Vorlage Nr.: 2-BV/188/2020
Status: öffentlich
Geschäftsbereich: Bauverwaltung
Datum: 28.12.2020
Verfasser: Dietrich Carmen

Bebauungsplan Nr. 183 "Nördliches Büro- und Verwaltungsgebäude für einen Kooperationspartner der TUM"; Würdigung der i. R. d. Auslegung nach §§ 3 Abs. 1 und 4 Abs. 1 BauGB eingegangenen Stellungnahmen und Freigabe für das weitere Verfahren

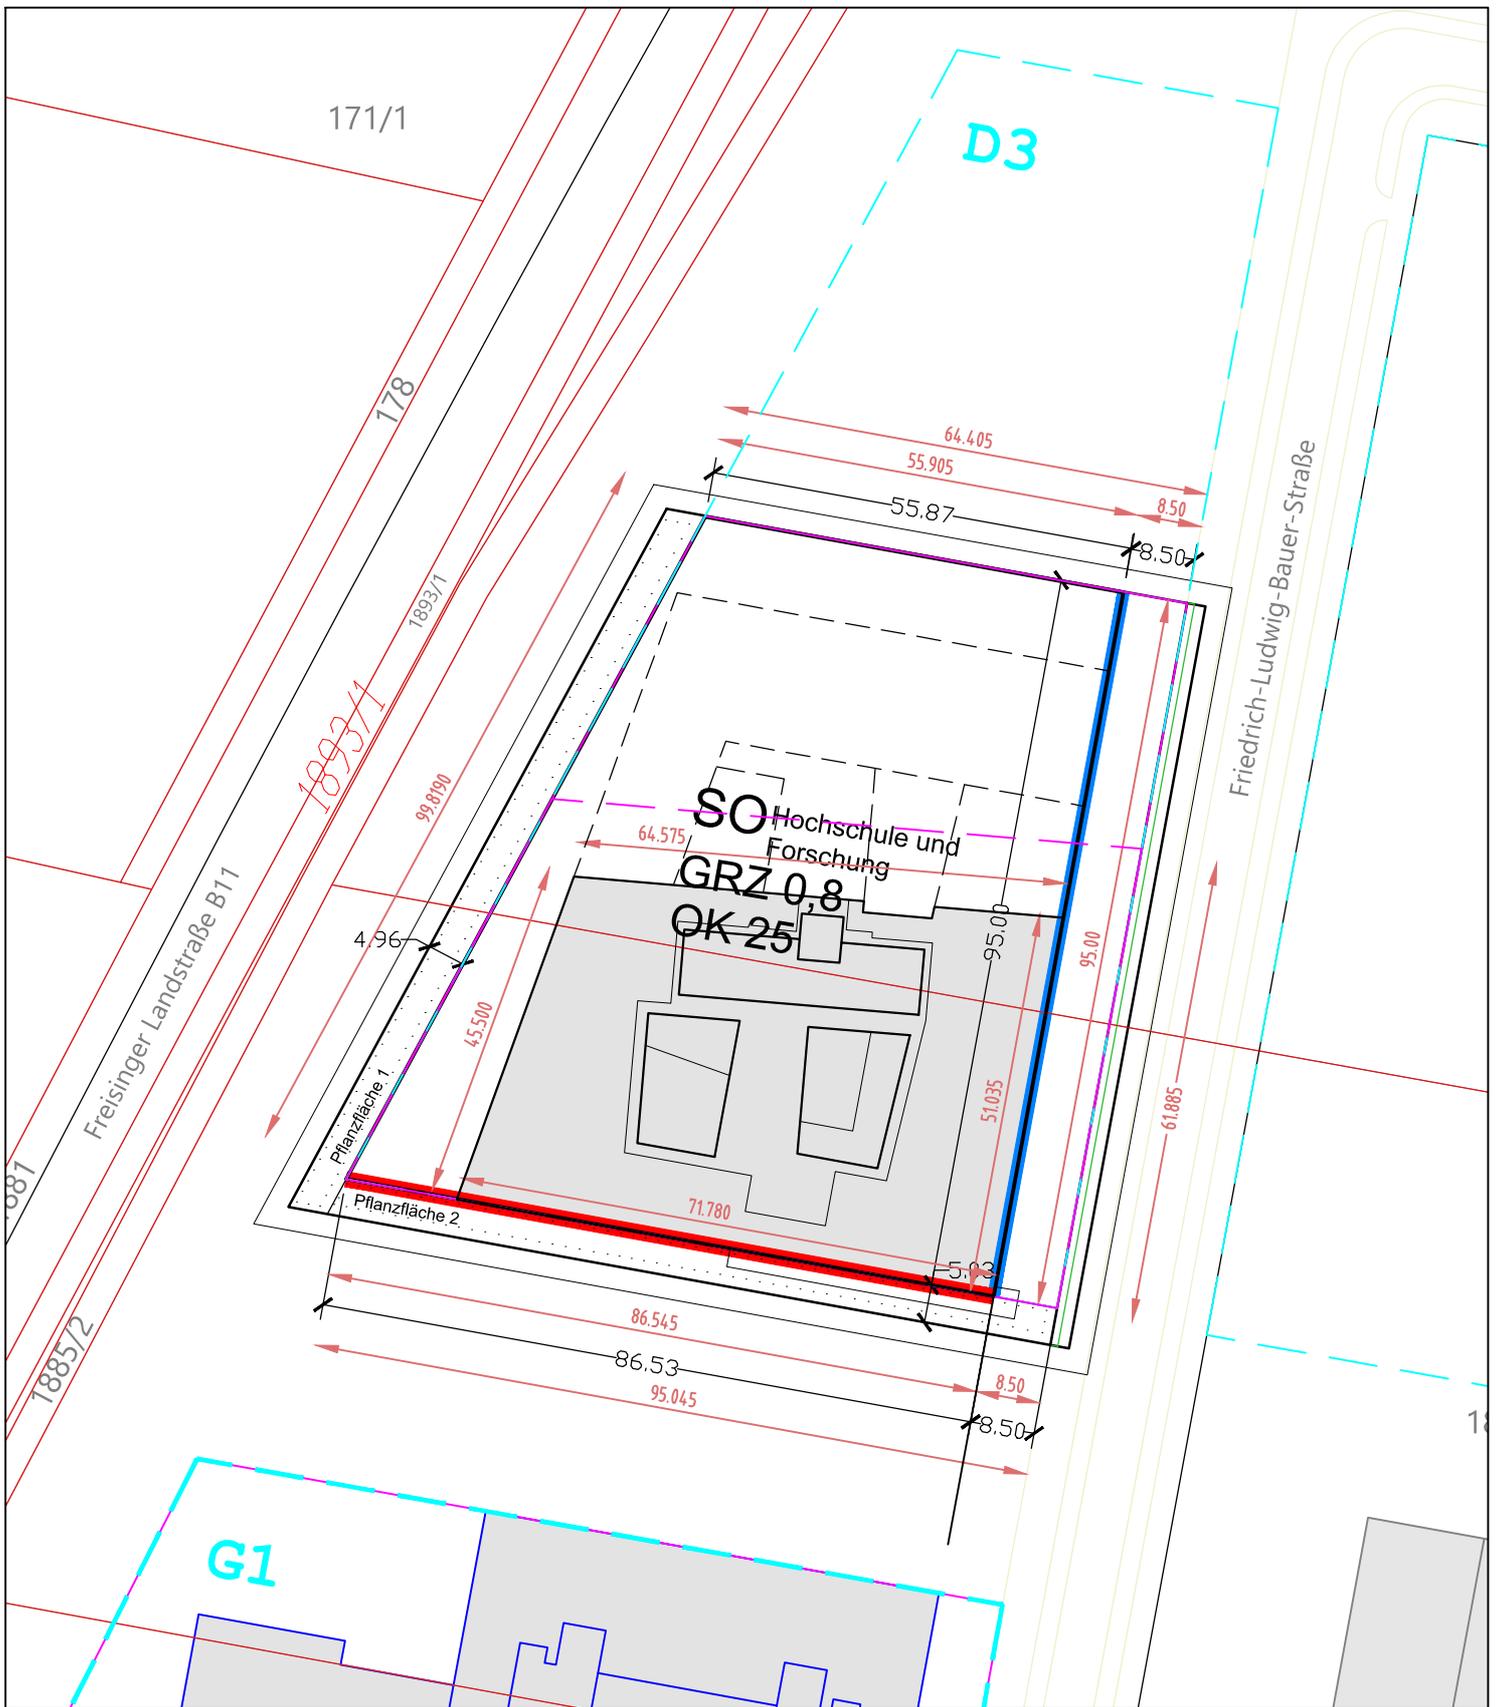
1. Bestehende und neue Medien/Sparten

Seit 2004 wurden alle bekannten Medien eingemessen.

Gleichwohl ist nicht völlig auszuschließen, dass weitere, bisher unbekannte Leitungen vorhanden sind. Vor Baubeginn sind daher Suchgrabungen in Abstimmung mit dem Grundstückseigentümer durchzuführen. ██████████

Von den außerhalb der Gebäude neu verlegten Medien sind Aufmaße im Standard nach BFR '99 gefordert und an die TUM zu übergeben.

Der Hinweis zur Übergabe eines aktuellen Lageplans nach Fertigstellung des Bauvorhabens an die TUM wird zur Kenntnis genommen und an den Vorhabenträger zur Information weitergegeben.

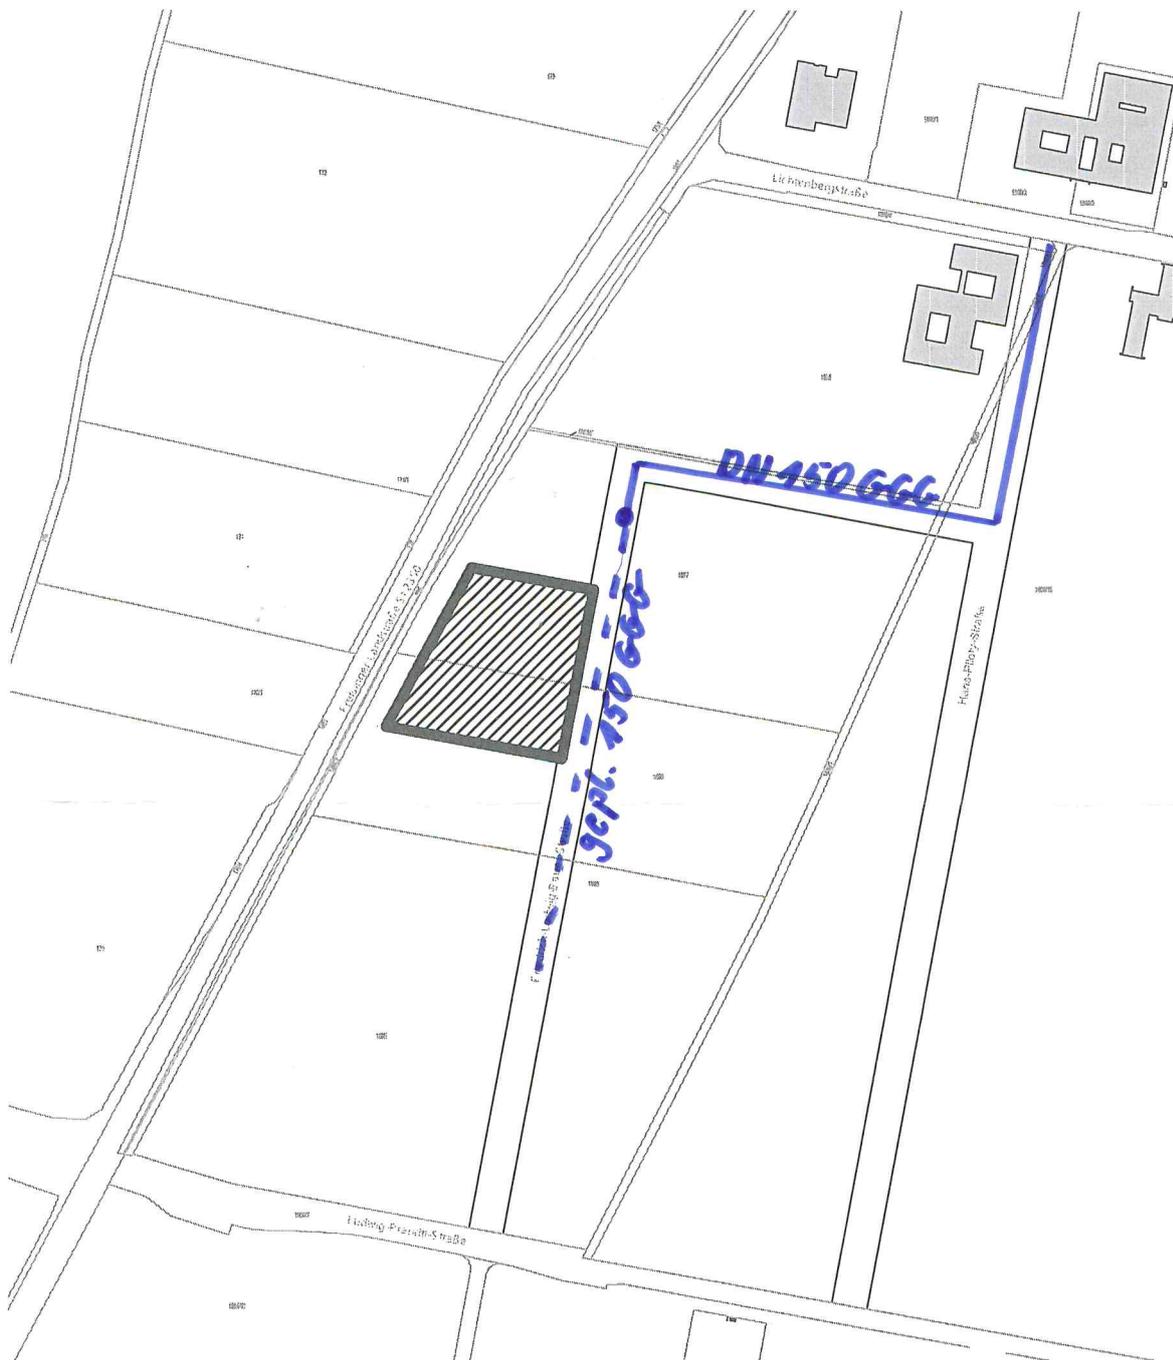
gegen die Aufstellung des Bebauungsplanes Nr. 183 erheben wir keine Einwände. Das geplante Baugebiet kann durch eine noch zu verlegende Hauptwasserleitung wasserversorgungsmäßig erschlossen werden (siehe Planausschnitt).

Die zu erstellenden Gebäude sind, gemäß unseren Satzungen, an die öffentliche Wasserversorgungsanlage anzuschließen.

Dass gegen die Aufstellung des Bebauungsplans keine Einwände erhoben werden, das Plangebiet mit Hinweis auf die geschlossene Zweckvereinbarung vom 20.09.2016 und den durch Satzung bestehenden Anschlusszwang durch eine noch zu verlegende Hauptwasserleitung wasserversorgungsmäßig erschlossen werden kann, wird zur Kenntnis genommen und als Zustimmung zur Planung gewertet.
